Modulo per la presentazione delle osservazioni per i piani/programmi/progetti sottoposti a procedimenti di valutazione ambientale di competenza statale

ID: Messa in produzione del Pozzo Pergola 1, realizzazione dell'Area Innesto 3 e posa delle condotte interrato di collegamento

Proponente: ENI S.p.A.

ID Codice procedura (ID_VIP/ID_MATTM): 9449

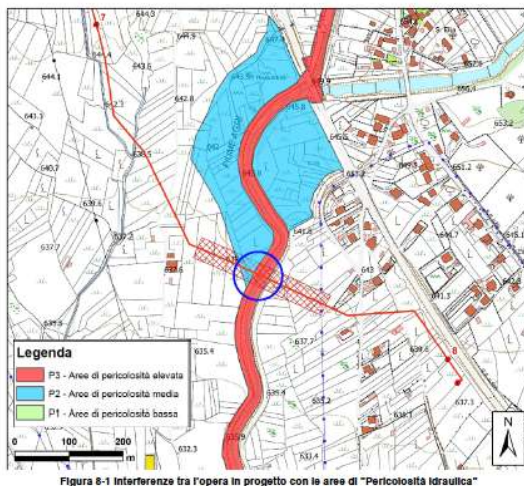
2. Nello studio idraulico in moto permanente sono state inserite delle arginature (come nel caso della figura estratta dalla relazione e riportata nel seguito) che confinano fittiziamente la piena non essendo state previste in fase di progetto come opere di mitigazione. Si ricorda che nel modello di calcolo può essere previsto l'utilizzo dei "Levees" per le finalità esposte nella relazione ma esse devono essere rappresentative delle quote naturali dell'alveo/ delle quote del terreno esistente. Nella figura nel seguito è evidente come i "levees" inseriti fittiziamente a quota superiore a quelle del terreno esercitano una azione contenitiva delle piena in alveo che, in realtà, andrebbe ad allagare le aree golenali.

Fig. 15 - Carta delle frane nell'area di Marsico Nuovo con il tracciato dell'oleodotto Pergola 1.

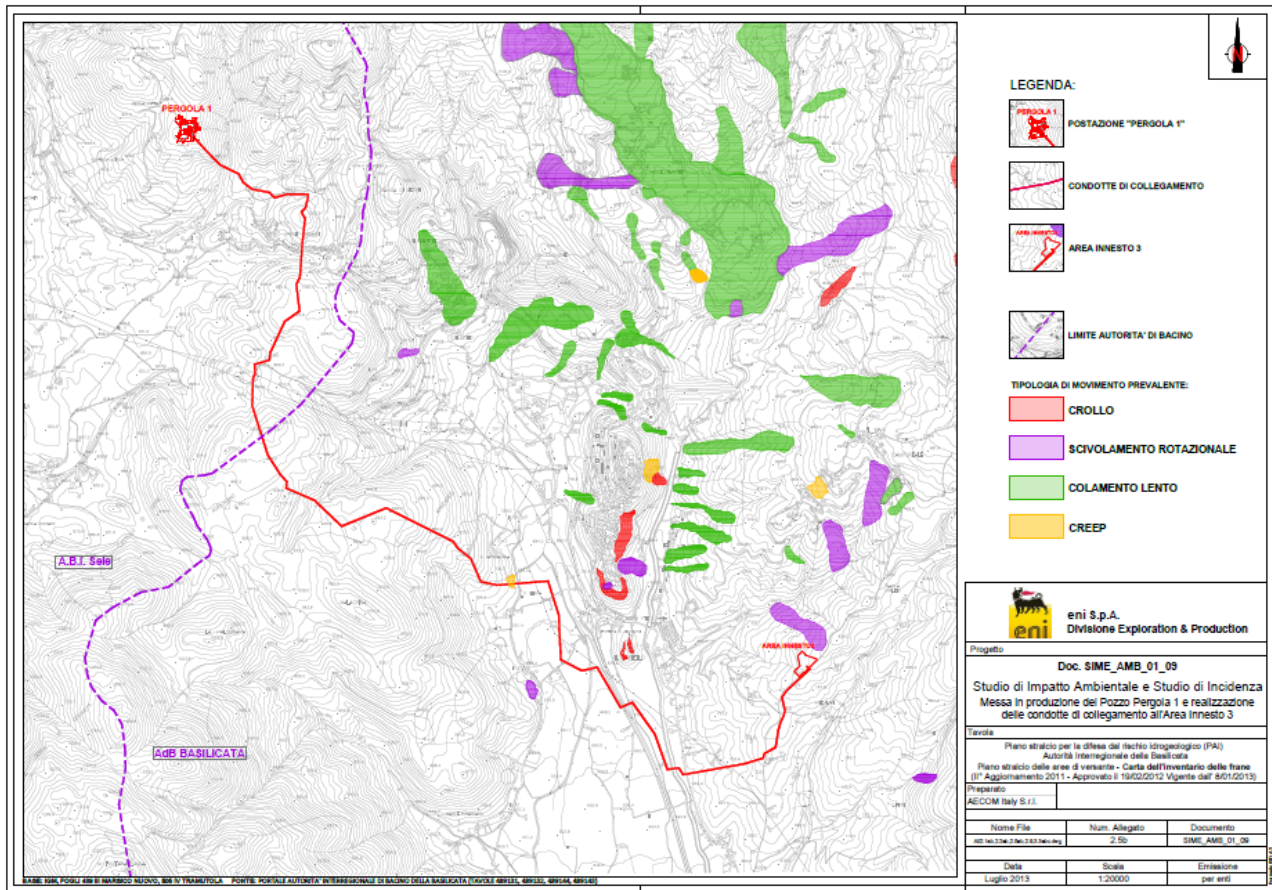
Il tracciato dell'oleodotto Pergola 1 attraversa per un breve tratto una zona a rischio di frana moderato (R1), caratterizzata da un colamento superficiale lento del terreno (*creep*). A circa 160 m a Nord-Est e a circa 220 m a Sud-Ovest del tracciato sono presenti, rispettivamente, una zona a rischio molto elevato (R4) caratterizzata da crollo e una zona a rischio medio (R2) caratterizzata da una frana a scivolamento traslazionale. A circa 50 m di distanza in direzione Nord-Est è presente una zona a rischio elevato (R3) caratterizzata da una frana a scivolamento rotazionale (Fig. 15).

Fig. 20 - La mappa geologica mostra le faglie attraversate dal tracciato dell'oleodotto Pergola 1.

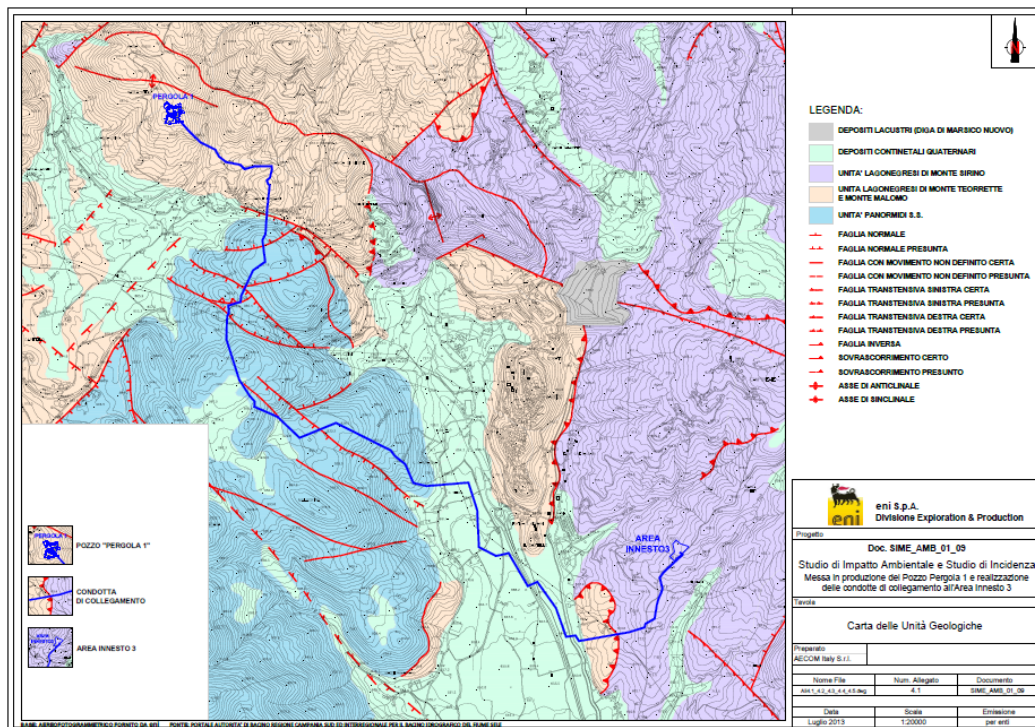
L’oleodotto dell’impianto Pergola 1 **attraversa almeno 8 faglie.**

Queste faglie sono caratterizzate da uno spostamento verticale/obliquo e hanno avuto attività recente, cioè hanno dislocato terreni che includono un paleosuolo datato a 21.000 anni fa (Giano *et al.*, 2000), e addirittura anche depositi più recenti (Moro *et al.*, 2007). Burrato e Valensise (2007) hanno inoltre documentato che **il terremoto della Val d'Agri del 1857 sarebbe stato generato dall'attivazione di due faglie, di cui una è proprio la Melandro-Pergola.**
